Repubblica e Cantone Ticino
Dipartimento delle finanze e dell'economia
Divisione delle risorse
Sezione della logistica

Concorso n.24051 - Realizzazione delle opere da impianto di riscaldamento e sanitario occorrenti alla costruzione del nuovo Liceo di Mendrisio

SUPPORTO VENTILCONVETTORE TIPO 1.1

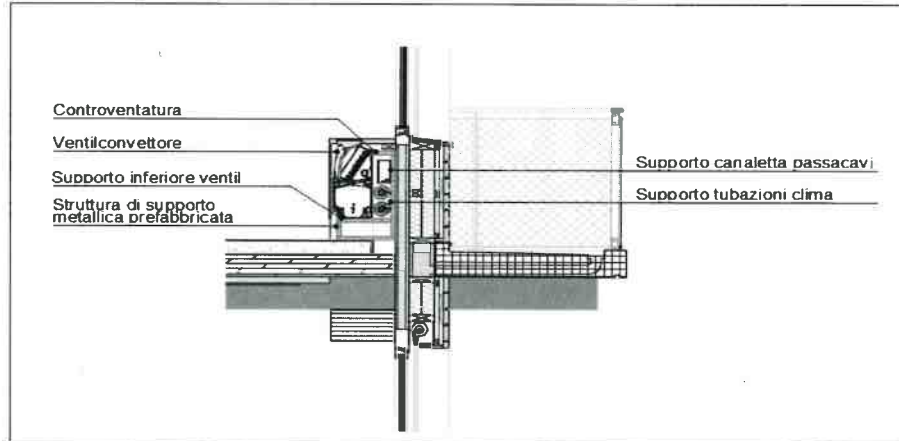
- Dettaglio di supporto tipo 1.1 Hilti per ventilconvettori
- Dettaglio di supporto tipo 1.2 Hilti per ventilconvettori”

Tipo 1.1

Si tratta di un elemento prefabbricato composto da binari di montaggio tipo MT-40 e altra minuteria dello stesso fornitore, sviluppato come sostegno al ventilconvettore, alle condotte dorsali dell'impianto termico e quindi del ventilconvettore stesso.

Per entrambe le configurazioni si tratta di fornire per ciascun ventilconvettore due supporti; di seguito sono riportati due supporti tipo:
